Dotyczy: postępowania o udzielenie zamówienia publicznego nr 308/2018/PN/DZP realizowanego w trybie przetargu nieograniczonego pn. „Budowa budynku Wydziału Prawa i Administracji oraz Wydziału Nauk Społecznych Uniwersytetu Warmińsko – Mazurskiego przy ul. Warszawskiej w Olsztynie”

ODPOWIEDZI NA PYTANIA NR 17

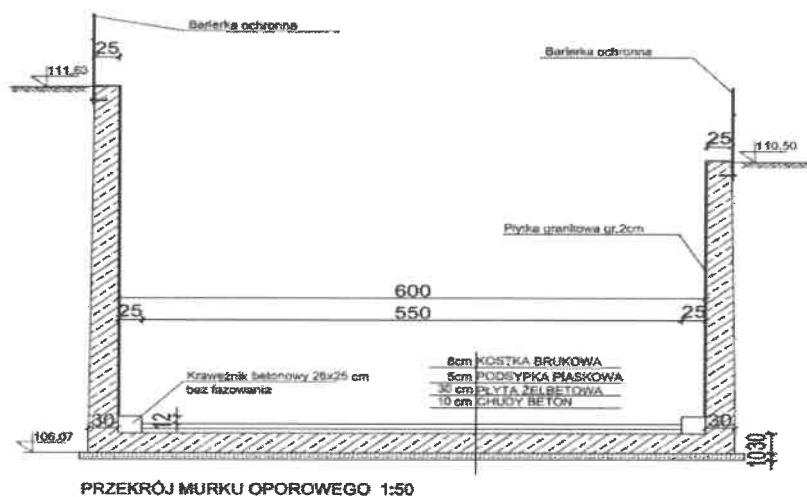
Pytanie nr 17: Prosimy o wskazanie, które słupy w holu głównym należy wyłożyć płytkami z granitu strzegomskiego gr. 2,5 cm. Wnosimy również o uzupełnienie przedmiarów w tym zakresie (okładziny słupów –granit strzegomski gr. 2,5 cm.

Odpowiedź: Zamawiający dopuszcza wykończenie słupów i posadzek płytkami ceramicznymi o zbliżonym wzorze oraz kolorystyce. Przedmiary są elementem pomocniczym. Wyceny należy dokonać w oparciu o dokumentację projektową.
